Autorité environnementale

Avis délibéré de l'Autorité environnementale sur les aménagements et protections de la ligne Massy–Valenton, secteur Ouest (92–94)

n°Ae: 2013–103

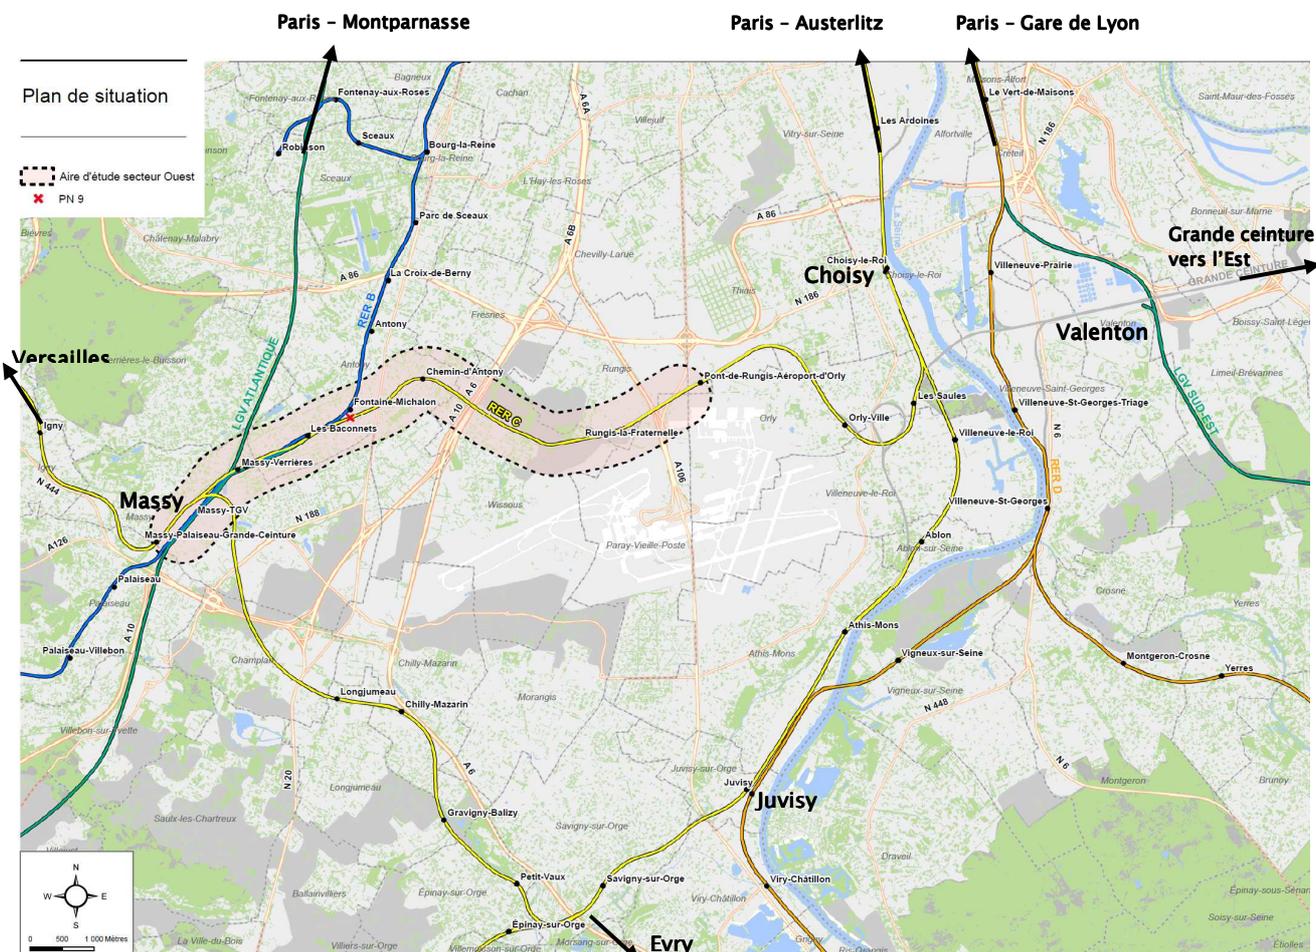
(Carte tirée de l’étude d’impact, annotations de l’Ae).

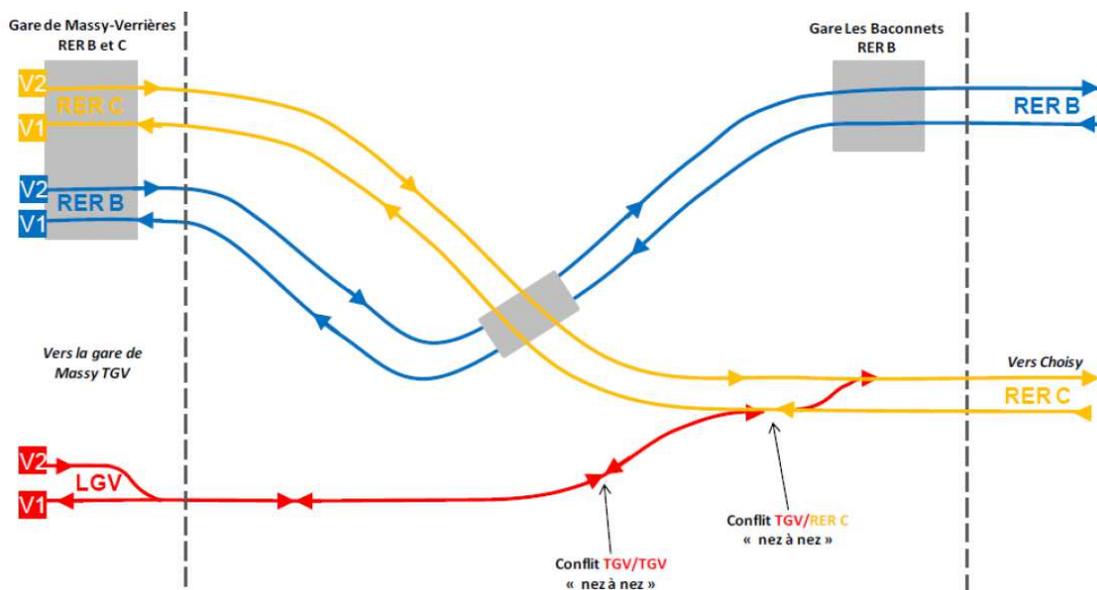
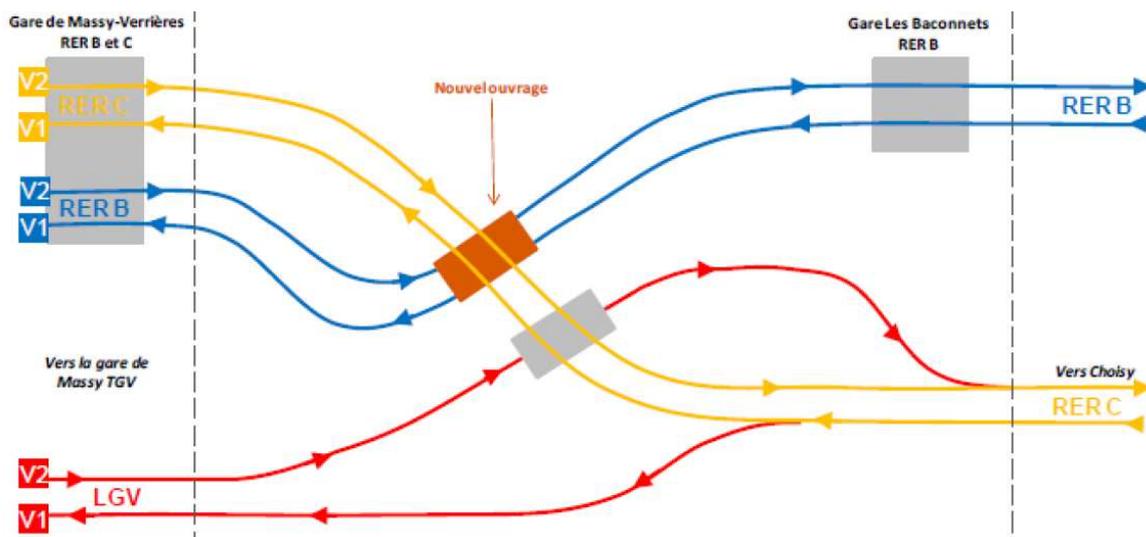
La suppression de ces deux conflits est obtenue par le doublement du raccordement à la LGV, et la création d'une voie de raccordement nouvelle. Cette voie nouvelle effectue un « saut-de-mouton » en empruntant l'ouvrage existant aujourd'hui à cet effet pour les voies du RER B, ces dernières étant décalées plus au nord, sous un nouvel ouvrage qui aura été réalisé préalablement. Le tracé précis des voies du RER B décalées vers le nord a été modifié depuis le projet présenté en 2003, de manière à moins s'approcher des habitations : il s'agit en effet du point qui avait suscité la forte opposition au projet de 2003.

En plus du saut-de-mouton, un second ouvrage, non figuré sur le schéma ci-dessus, est prévu : il s'agit d'une tranchée destinée à accueillir la voie nouvelle de raccordement, entre le saut-de-mouton et le point où elle rejoint la ligne Massy-Valenton en direction de Choisy. Cette tranchée passe sous le parvis de la gare des Bacconnets (RER B) ; il s'agit en ce point d'une tranchée couverte.
